AVD.	P 4	GRUPP	44
BETR.	Automatväxellåda BW 35	NR	3
		DATUM	Juni 75

Service meddelande

Nållager och tryckbricka

B-57711

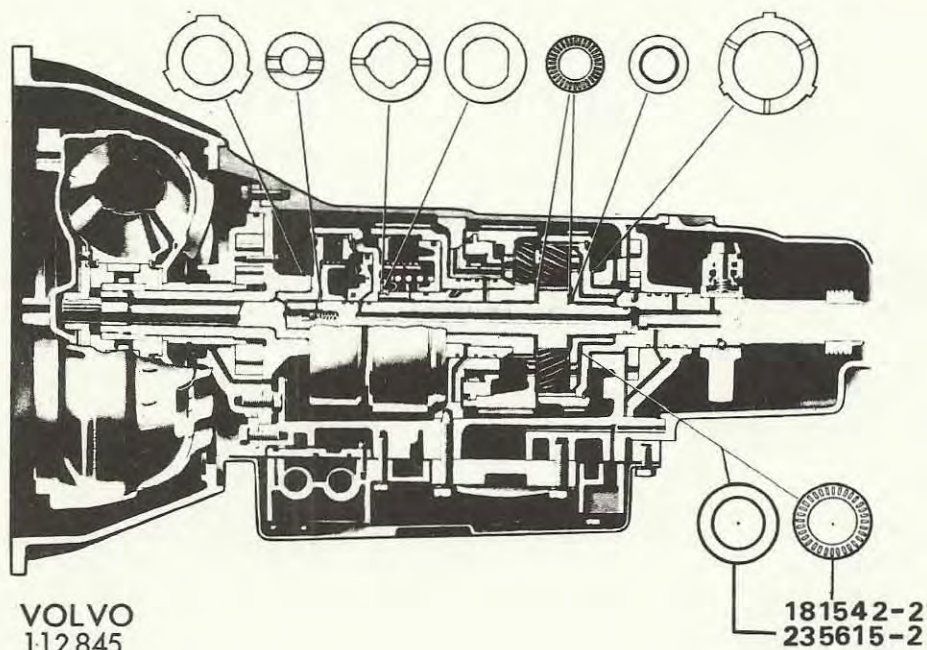
För att ytterligare höja livslängden hos automatlådorna har lös tryckbricka till nållagret för utgående axel införts. Detta ersätter tidigare lager med fast tryckbricka, detaljnummer 235871.

Tillkommande och utgående detaljer är helt utbytbara.

Tillkommande detaljer:

181542 - 2 1 st axialnållager - utgående axel
235615 - 2 1 st tryckplatta.

OBS! På växellådor med förstärkt planetväxel finns också en extra tryckbricka mellan tryckplatta 235615 och planetväxeln.
